# 关于惠州市富利源智家居有限公司厂区总平面方案调整的公示

建设项目名称：惠州市富利源智家居有限公司厂区总平面方案调整  
建设内容：惠州市富利源智家居有限公司申报的总平面方案调整（一次）厂区位于博罗县杨村镇陈村股份经济合作联合社茄岭头（土名）地段。国有建设用地使用权出让合同编号为：441322-2025-000010，用地面积31399平方米，用途为工业用地。《规划设计条件告知书》编号为博自然资（用地）挂字（2024）65号，于2024年11月14日经十七届县政府国土空间规划委员会第六十三次会议（2024-18次）审议通过并经县政府批准，主要内容为：用地用海分类代码为100102，规划用地性质为二类工业用地，用地面积31399平方米，计算指标用地面积31399平方米，容积率 $\geq 1.2$ ，计算容积率总建筑面积 $\geq 37679$ 平方米，建筑系数 $\geq 40\%$ ，绿地率 $10\% \sim 20\%$ 。工业项目所需的行政办公及生活服务设施用地面积 $\leq$ 工业项目总用地面积的7%，且建筑面积 $\leq$ 工业项目总建筑面积的15%。工业生产必需的研发、设计、检测、中试设施，可在行政办公及生活服务设施之外计算，且建筑面积 $\leq$ 工业项目总建筑面积的15%，并符合相关工业建筑设计规范要求。机动车停车位配建标准为：厂房及自用库房每100平方米计容建筑面积 $\geq 0.3$ 个，行政办公及生活服务设施每100平方米计容建筑面积 $\geq 1$ 个（高层行政办公及生活服务设施用房应设置地下停车场，地下停车场比例 $\geq 70\%$ ）。

总平面图 1:500

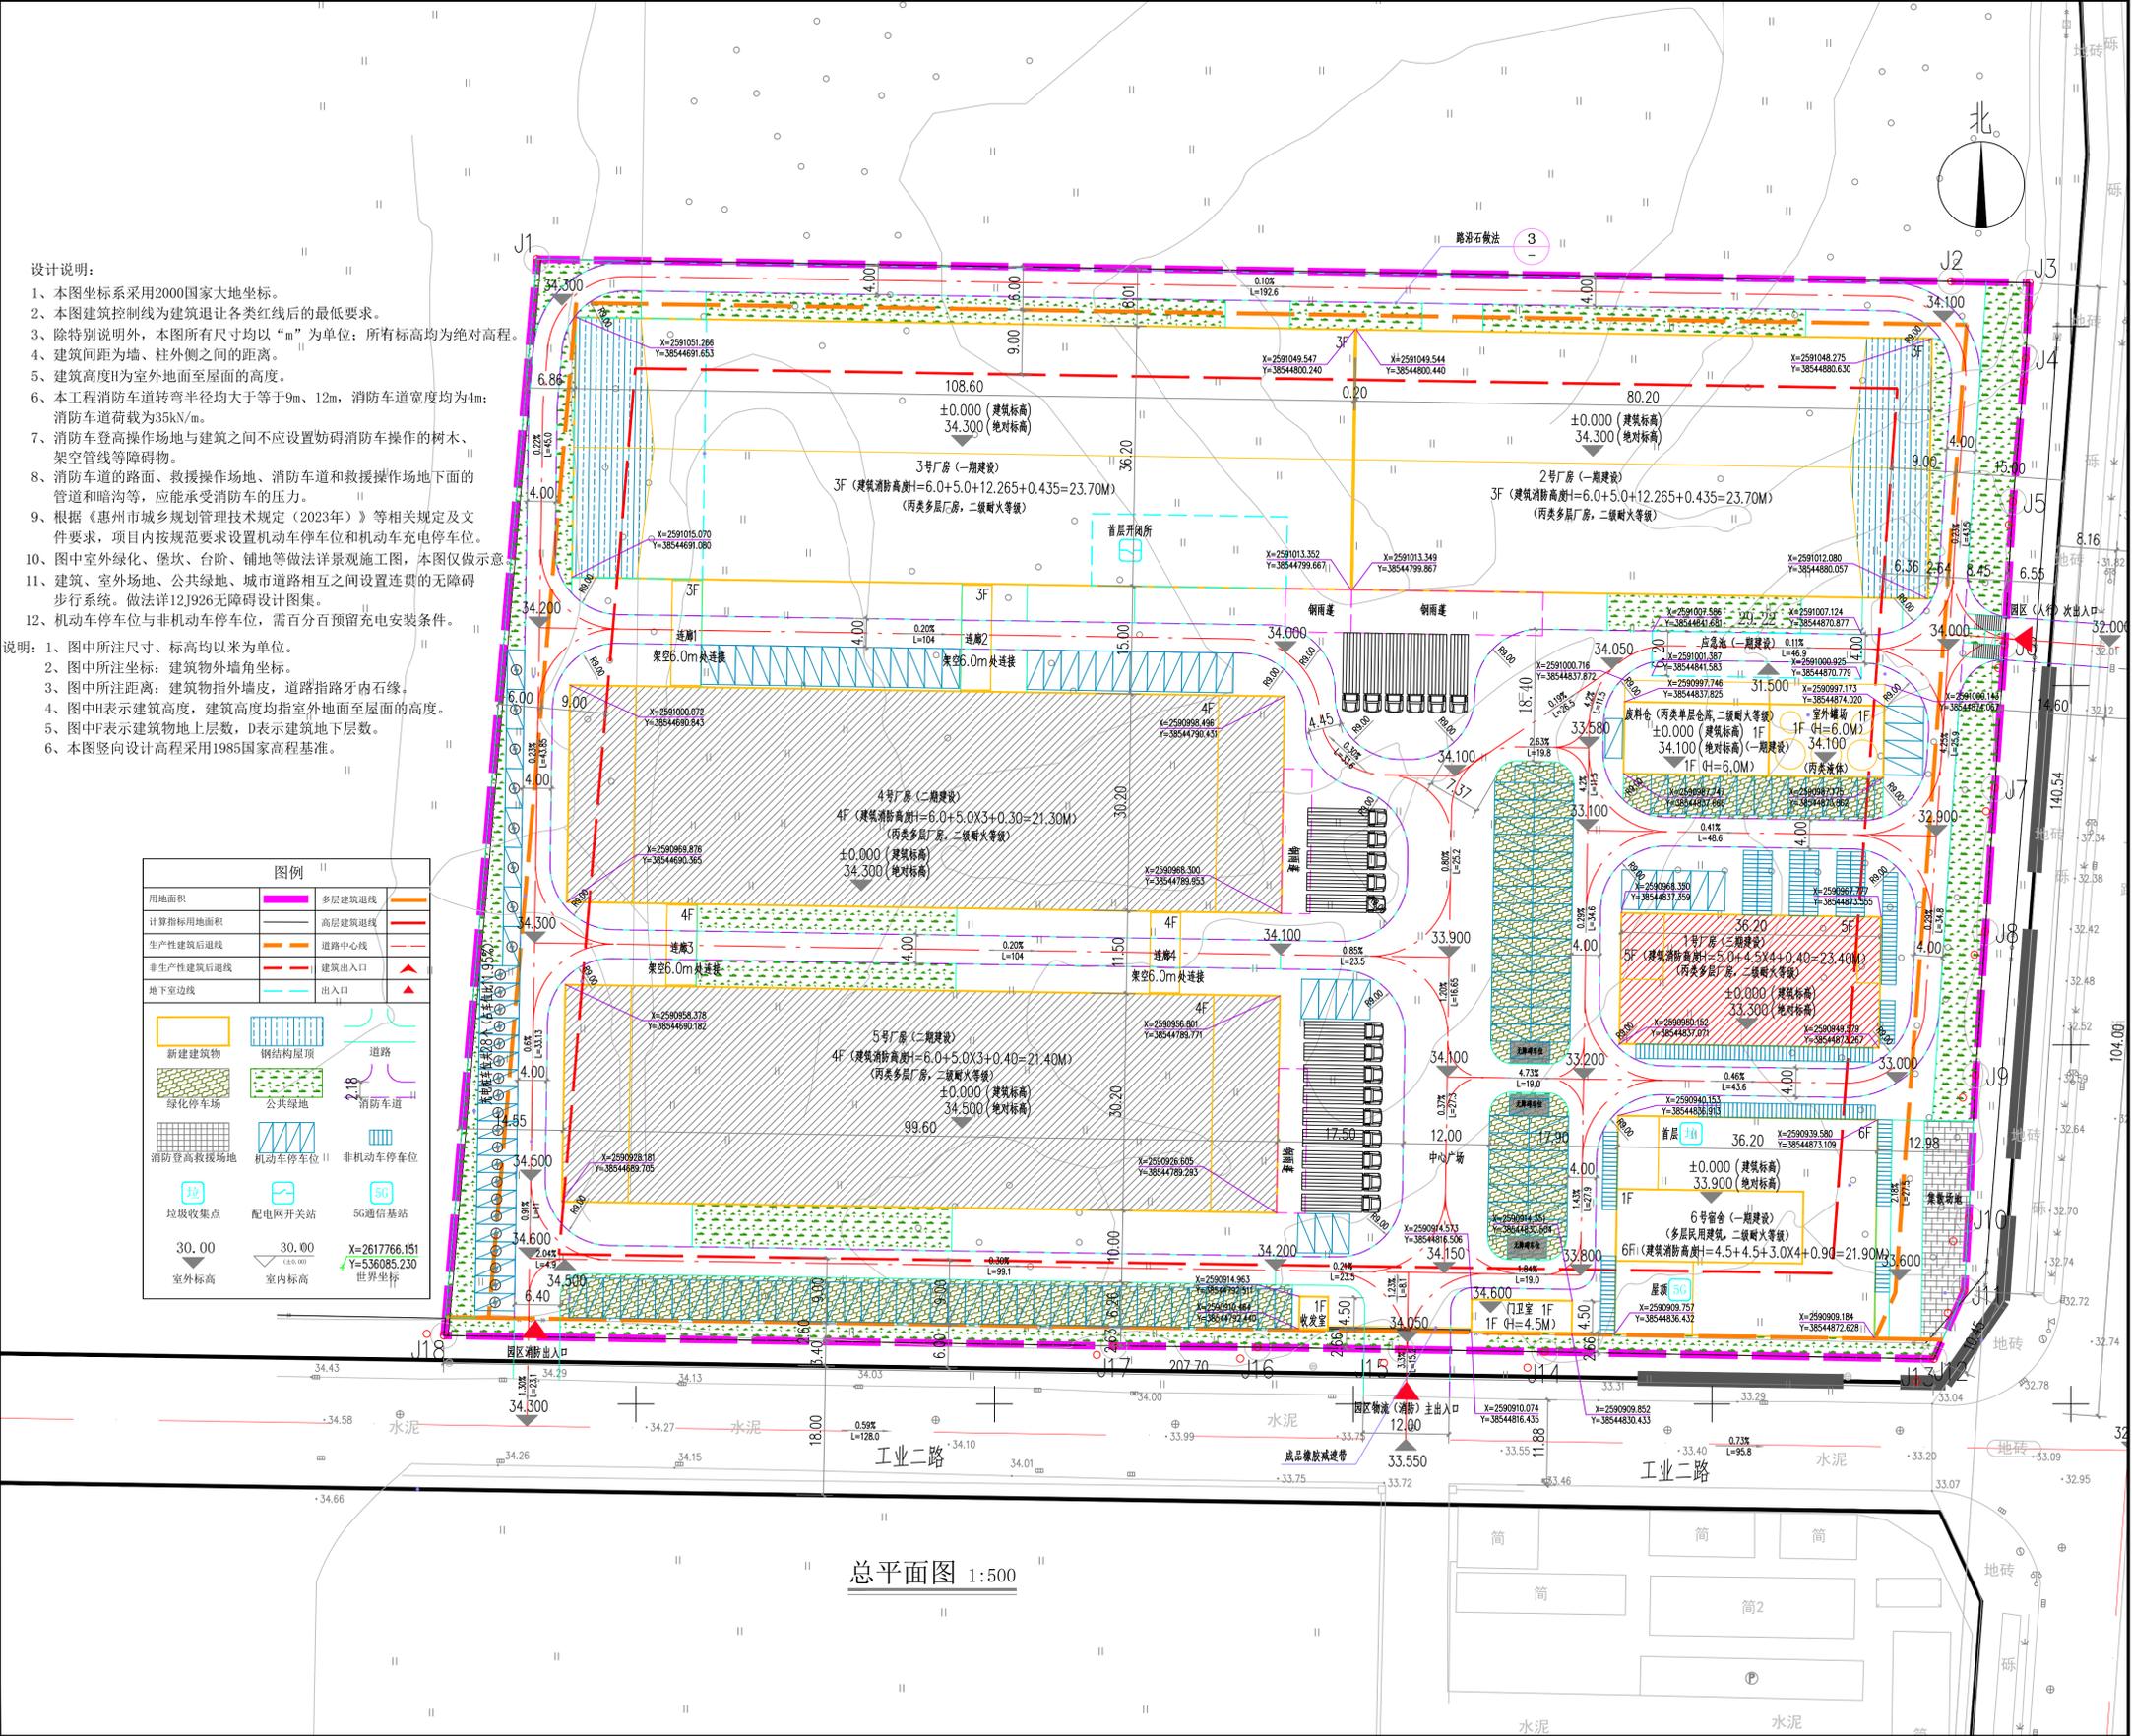
该项目现状在施工，在建设过程中发现原方案门卫室和收发室不方便交通出行（两边长度不一样），惠州市富利源智家居有限公司申请调整总平面方案，调整内容为将门卫室和收发室对调，调整后项目所有技术指标与原审批方案一致。主要内容为：该项目由2栋3层厂房、2栋4层厂房、1栋5层厂房、1栋1层仓库、1栋6层宿舍、1间1层门卫室和收发室及地下消防水池组成，主要技术经济指标如下：证载用地面积31399平方米，计算指标用地面积31399平方米，总建筑面积56808.9平方米，计算容积率建筑面积62246.79平方米，不计容积率建筑面积976.89平方米，建筑占地面积15389.18平方米，建筑系数49.01%，绿地率10.31%，容积率1.98。工业项目所需的行政办公及生活服务设施建筑占地面积1181.51平方米，占总用地3.76%；其建筑面积5553.33平方米，占工业项目总建筑面积的9.78%。机动车停车位226个，非机动车停车位285个。厂房生产的火灾危险性分类为丙类，耐火等级为二级。
